ANALISI CRITICA
della documentazione tecnica
relativa alla centrale termoelettrica
di Quiliano e Vado Ligure (SV) di Tirreno Power

Committente: Comune di Quiliano Comune di Vado Ligure		Progettista: TERRA SRL
Data prima emissione: 01/07/2011	Revisione: 00	Codice progetto: 11/16/05

Figura 6 e Figura 7 – Mortalità generale periodo 1999-2004 (fonte: IST Genova)

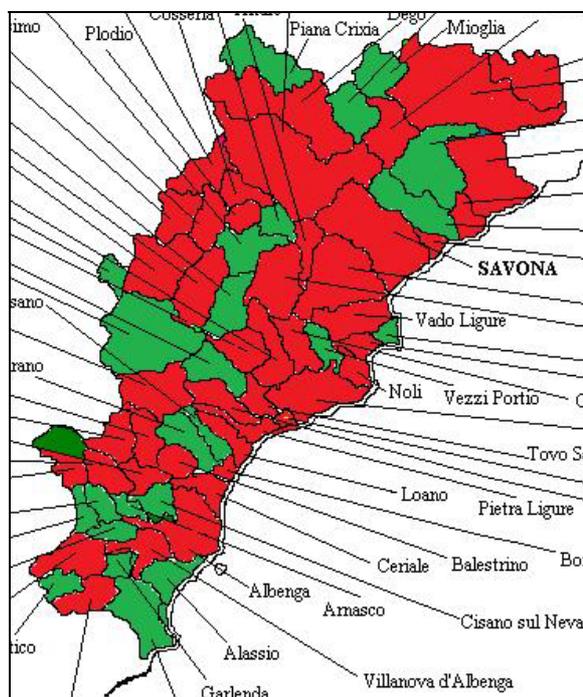
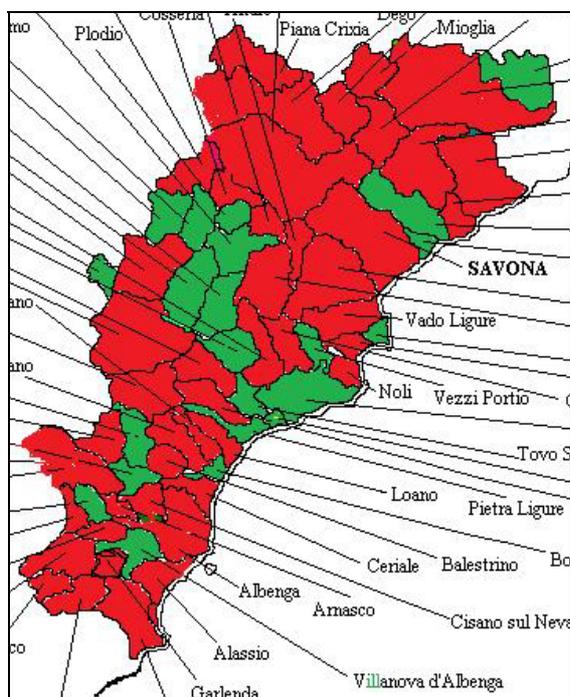
Come si vede, la mortalità totale per i maschi e per le femmine risulta maggiore in provincia di Savona rispetto alla media regionale, con valori particolarmente elevati nel Savonese ed in Val Bormida, per ambedue i sessi.

Alla luce, quindi, dei dati sopra riportati ed argomentati, si ritiene il profilo ante-operam dello stato di salute presentato nella documentazione di progetto assolutamente INATTENDIBILE, INADEGUATO e NON RAPPRESENTATIVO della reale situazione presente sul territorio in questione.

Figura 8 e Figura 9 – Mortalità generale maschi nei periodi '88-'98 e '99-2004 (fonte: IST Genova)

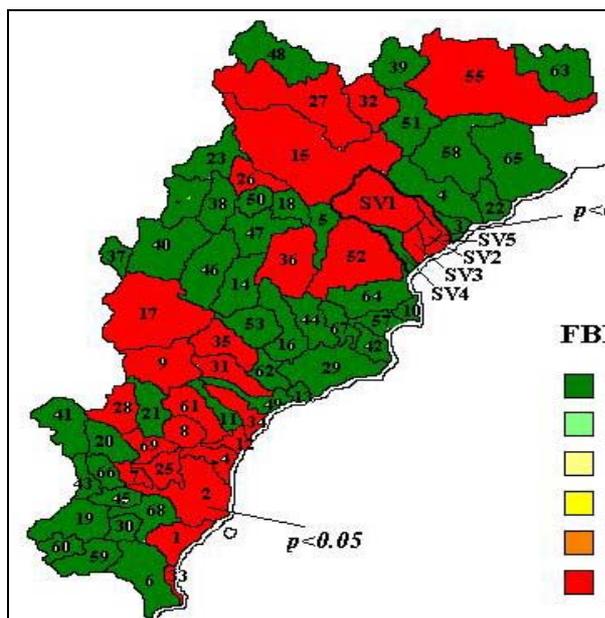
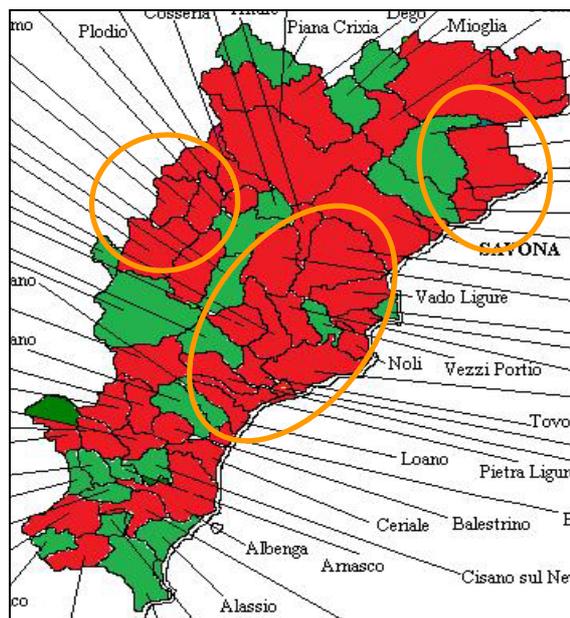
Si osserva, infatti, come per la mortalità generale maschile nel periodo '99-2004 si sia assistito, rispetto al decennio precedente, ad un peggioramento della situazione rispetto alla media regionale soprattutto nelle seguenti aree:

Figura 14 – Situazione emissiva del Comune di Quiliano relativa ai singoli inquinanti di base (Fonte: elaborazione su dati Inventario emissioni).

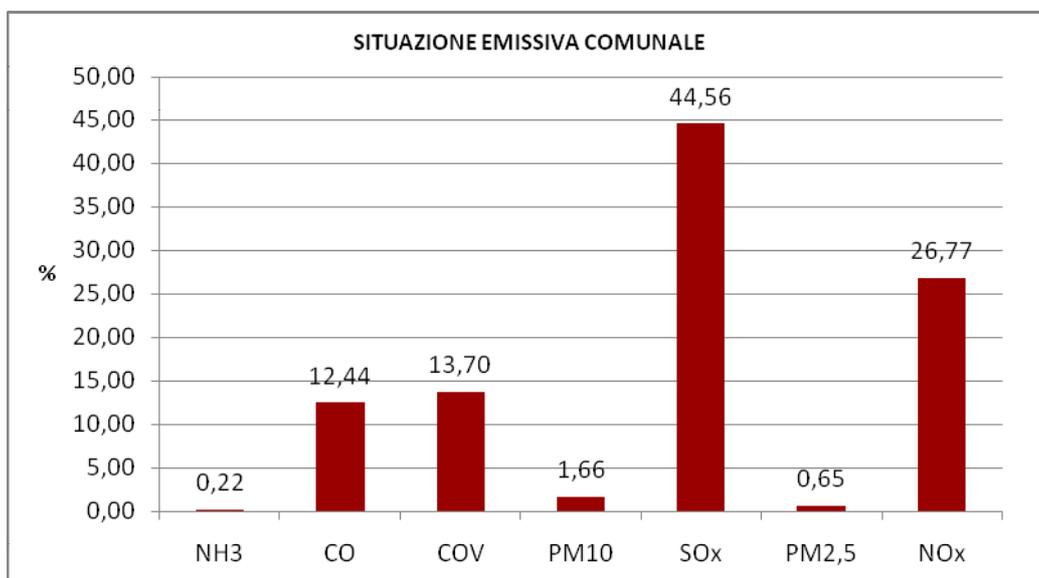
Come si vede, gli inquinanti maggiormente rappresentativi sul territorio comunale sono il monossido di carbonio (CO), i composti organici volatili (COV), e gli ossidi di azoto e zolfo (NOx – SOx). In particolare, si segnala come questi ultimi due composti assieme determinino più del 70% del totale emissivo comunale.

Figura 15 – Peso dei singoli macrosettori sul totale emissivo comunale (Fonte: Elaborazione su dati Inventario Emissioni).

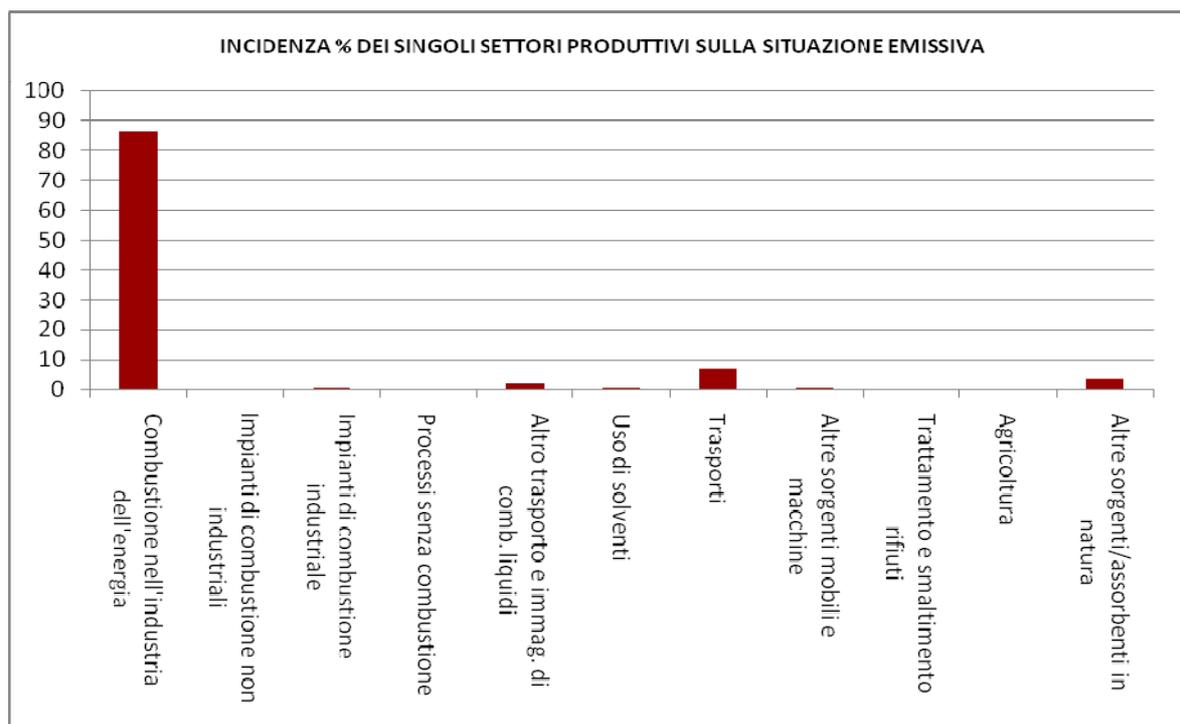
Dalla relativa osservazione emerge una situazione piuttosto peculiare, nella quale quasi il 90% delle emissioni totali comunali sono apportate dal settore della produzione industriale di energia elettrica.

Figura 16 – Apporto emissivo percentuale del settore della produzione di energia elettrica ripartito per tipologia di inquinanti di base (Fonte: elaborazione dati Inventario Emissioni).

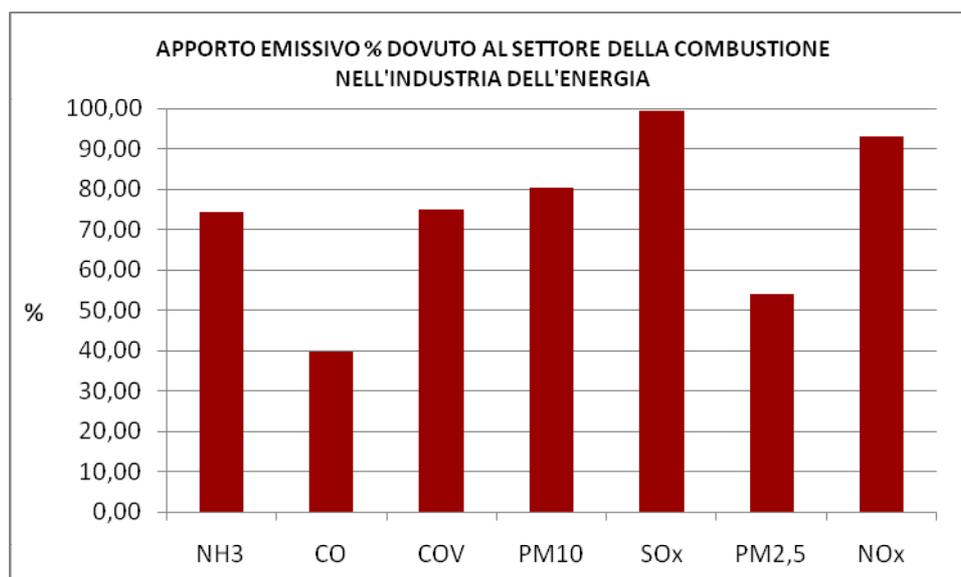
Come si vede, tale settore concorre a determinare quasi la totalità delle emissioni di Ossidi di zolfo e poco più del 90% degli ossidi di azoto. Assolutamente non trascurabile è anche

In particolare, il fatto che su scala strettamente locale (comune di Quiliano) il 90% delle emissioni siano dovute al settore della produzione di energia elettrica, la cui rilevanza in termini emissivi emerge anche a livello provinciale, si ritiene un aspetto che non doveva essere ignorato, soprattutto in sede di rilascio di autorizzazione, data la tipologia dell'intervento in questione.

Figura 17 e Figura 18 – Qualità dell'aria a Vado Ligure e Quiliano (fonte: SIA)

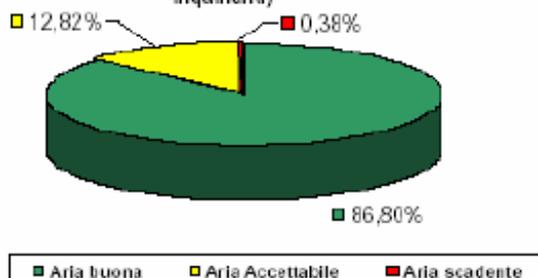
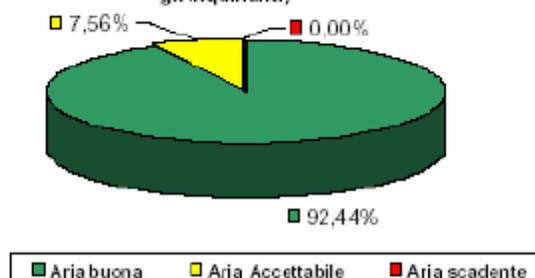
Affermazione che trova riscontro nelle forti discrepanze che sono state riscontrate tra quanto riportato nel SIA e nelle relative conclusioni circa lo stato dell'inquinamento atmosferico presente nel territorio oggetto di intervento, e quanto ampiamente argomentato e dimostrato negli studi e aggiornamenti sopra elencati e del tutto omessi dalla trattazione.

In particolare, il SIA prospetta una situazione “buona” di qualità dell'aria in entrambi i comuni di Vado Ligure e Quiliano, sul cui confine sorge l'impianto termoelettrico, come emerge dai grafici sopra riportati.

Figura 22 – Concentrazione normalizzata al relativo standard di qualità ambientale (SQA-MA) per la stazione di Vado Ligure di alcuni inquinanti ricercati nei sedimenti marini dal 2003 al 2008, tra cui in nero alcuni IPA (fonte: PTA Liguria, 2009).

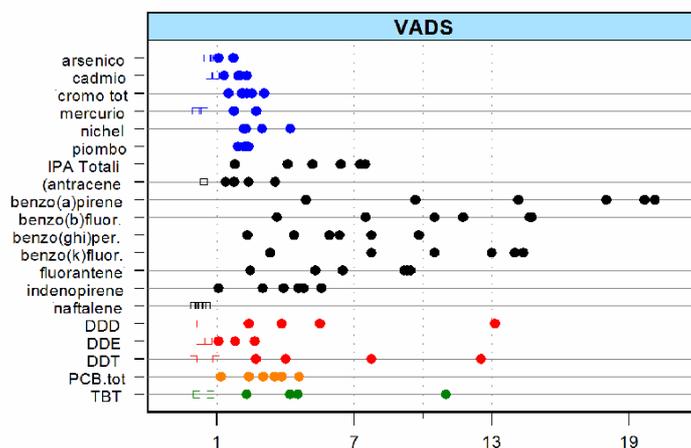
I dati riportati nel Piano di Tutela delle Acque della Liguria denotano la presenza di evidenti criticità sulla qualità ambientale marino costiera, con elevate concentrazioni di inquinanti in sedimenti e mitili, tra le cui cause può esserci proprio il contributo della

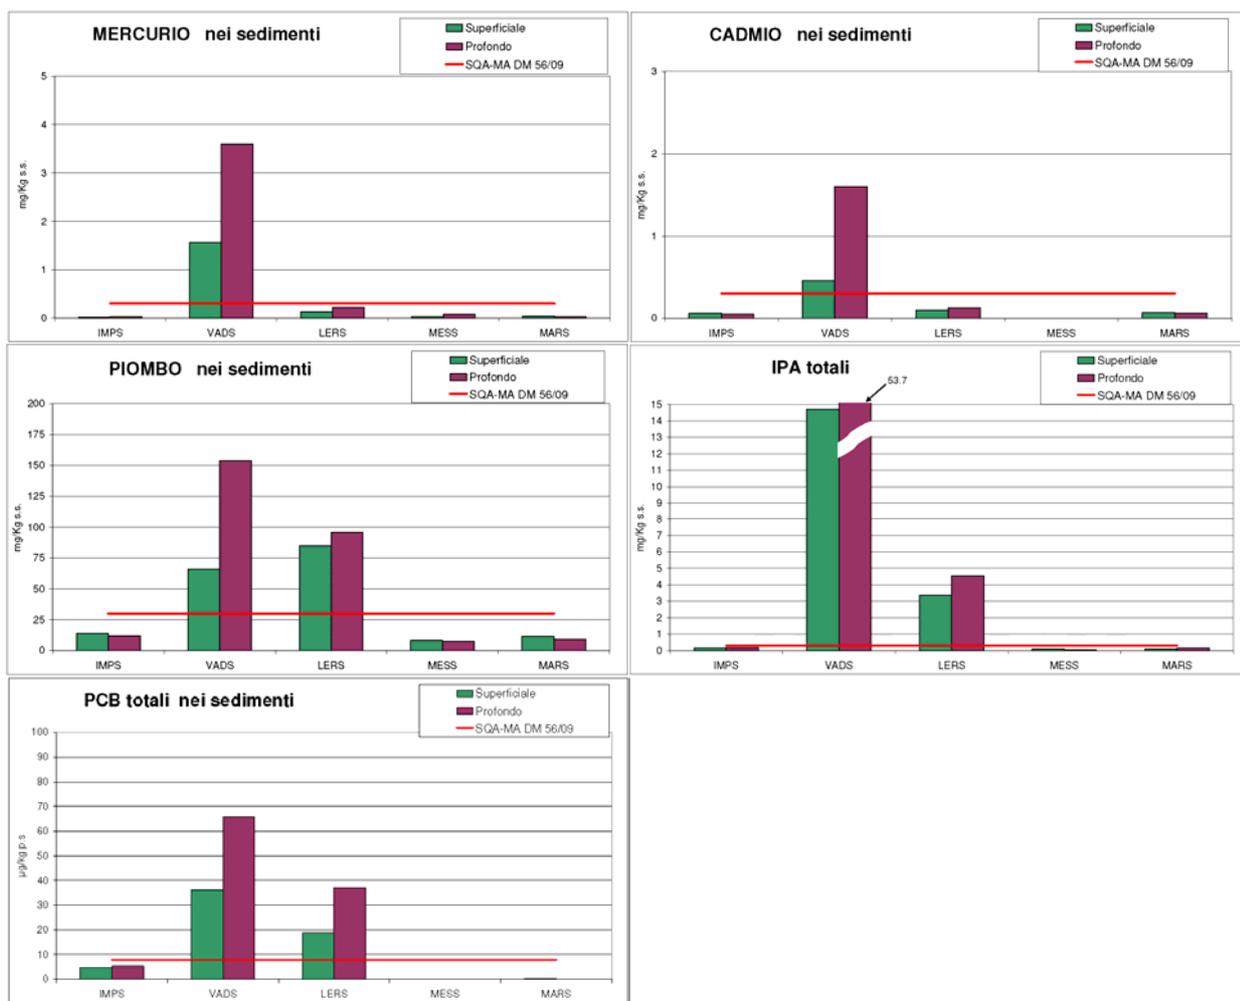
La presenza di forti criticità ambientali è evidente nei grafici sopra riportati. Il monitoraggio di ARPAL commenta tali risultati per l'area di Vado Ligure con le seguenti considerazioni:

Gli studi e i monitoraggi disponibili evidenziano una situazione di grave inquinamento ambientale nella zona costiera che imporrebbe interventi per ridurre il carico inquinante derivante dalle attività presenti nel territorio di Vado Ligure e dalla zona portuale. Tale situazione può ricondursi anche alla presenza e alla gestione dell'impianto termoelettrico in questione, come sottolineato all'interno del PTA della Liguria.
